20750 *CORRECCIÓN de errores del Real Decreto 1247/2008, de 18 de julio, por el que se aprueba la Instrucción de Hormigón Estructural (EHE-08).*

Advertidos errores en el Real Decreto 1247/2008, de 18 de julio, por el que se aprueba la Instrucción de Hormigón Estructural (EHE-08), publicada en el «Boletín Oficial de Estado» número 203, del día 22 de agosto de 2008, se procede a efectuar las siguientes rectificaciones:

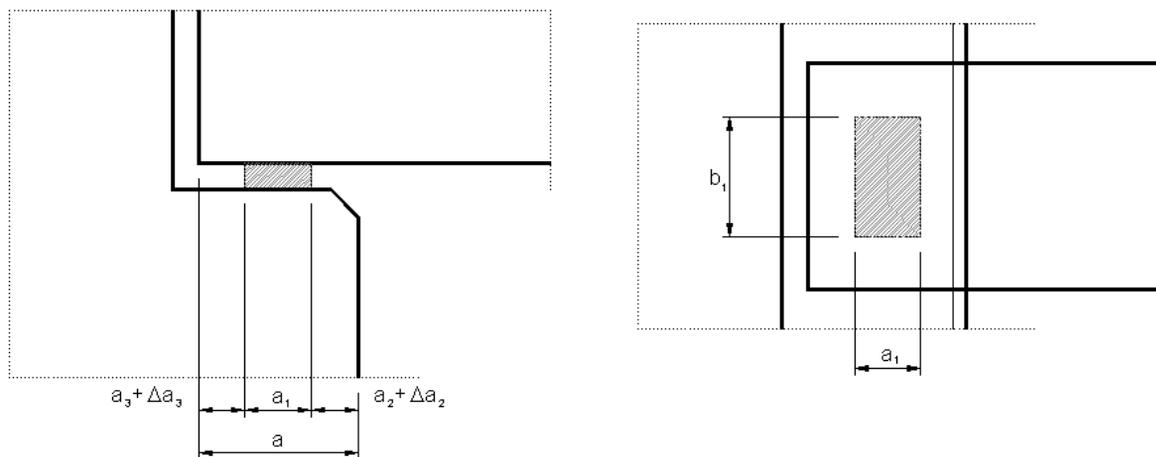
En la página 87, apartado 58.4.1, donde dice:

$$T_d = \frac{R_{1d}}{0,85 d} (x_1 - 0,25 a) = A_s f_{yd}$$

Debe decir:

$$T_d = \frac{R_{1d} x_1}{0,85 d} = A_s f_{yd}$$
